## Notitie nader duiden Quicksan watercompensatie Craijensteijn

Onderwerp: Nader duiden van Quicksan watercompensatie Craijensteijn a.d.h.v. vragen gesteld door WSRL

Projectnummer: 372491

Datum: 07-08-2020

**Figuur 1: inschatting van inundatie bij bui T100+10% in de huidige situatie. De blauwe plekken op de kaart liggen onder -1,52 NAP, en zullen dus inunderen bij deze bui**

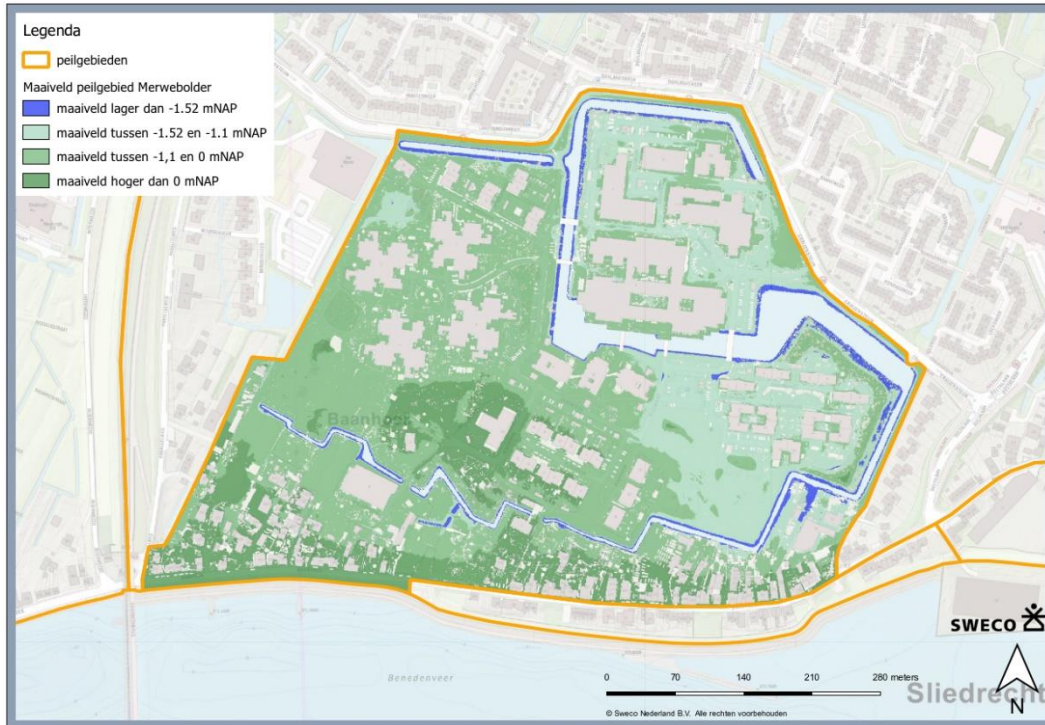
### 2.1 Wat is de drooglegging in de Merwebolder bij de voorspelde (gemiddelde) peilstijging bij T=10 en T=100?

De drooglegging bij extremere natte gebeurtenissen zal wijzigen. Met GRONAM hebben we indicatief in beeld gebracht wat de effecten zijn op T=10 en T=100 waterstanden. De waterstanden zijn cijfermatig weergegeven in bovenstaande tabel 1. Dit effect hebben we vertaald naar kaartbeelden voor de meest extreme situatie, namelijk T100. Figuur 1 en 2 maken duidelijk wat het gevolg van een bui T100+10% is in de huidige situatie bij een peilstijging van 0,58 meter naar -1,52 mNAP (figuur 1) en in de toekomstige situatie bij een peilstijging van 0,62 meter naar -1,48 mNAP (figuur 2).

Op de kaartbeelden is te zien dat het effect van de demping minimaal is. De meest significante extra inundatie lijkt in de zuid-oosterlijke hoek van het peilgebied te zijn. Dit is weergegeven in onderstaande figuur 3:

**Tabel 2: resultaten van bakmodel berekening voor peilstijgingen. Vergelijking wanneer er wel of geen rekening wordt gehouden met de kwelflux**

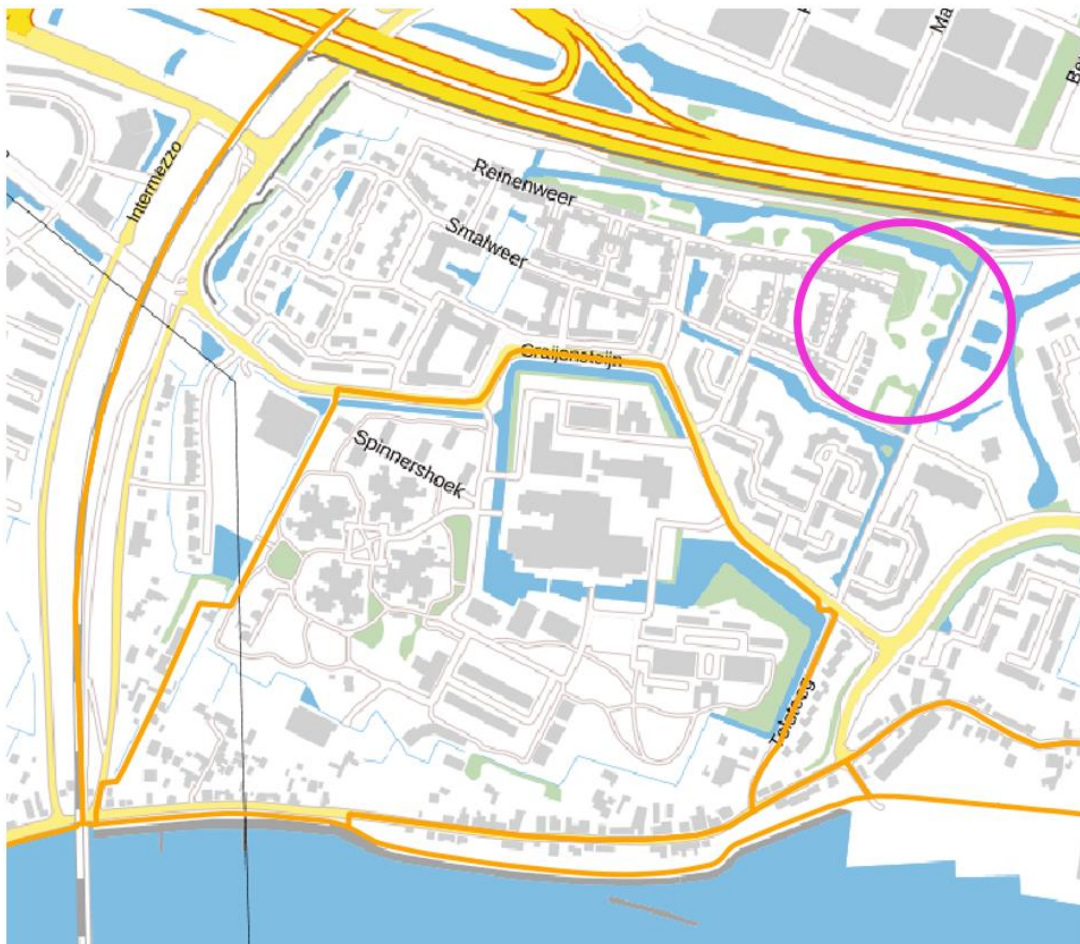
## 2.4 Voldoet de huidige pomp wanneer ook rekening gehouden wordt met kwelafvoer?

We maken op uit de resultaten in tabel 2 dat de kwelflux geen significant effect heeft op de gemiddelde maximale peilstijging in peilgebied Merwebolder in de huidige situatie. Rekening houdend met de kwelflux in de nieuwe situatie (dempen van 1615 m<sup>2</sup> wateroppervlak) zorgt kwelflux voor gemiddeld 1 cm extra peilstijging bij een T100.

Conclusie is dat het wel of niet meenemen van kwel een niet-significante invloed heeft op de resultaten van de indicatieve berekeningen. De huidige pomp voldoet dus ook wanneer er rekening gehouden wordt met kwel. Een kanttekening bij deze conclusie: wanneer het systeem ruimtelijk hydraulisch doorgerekend wordt kunnen de waterstanden lokaal afwijken. Dat kan dus andere resultaten opleveren.
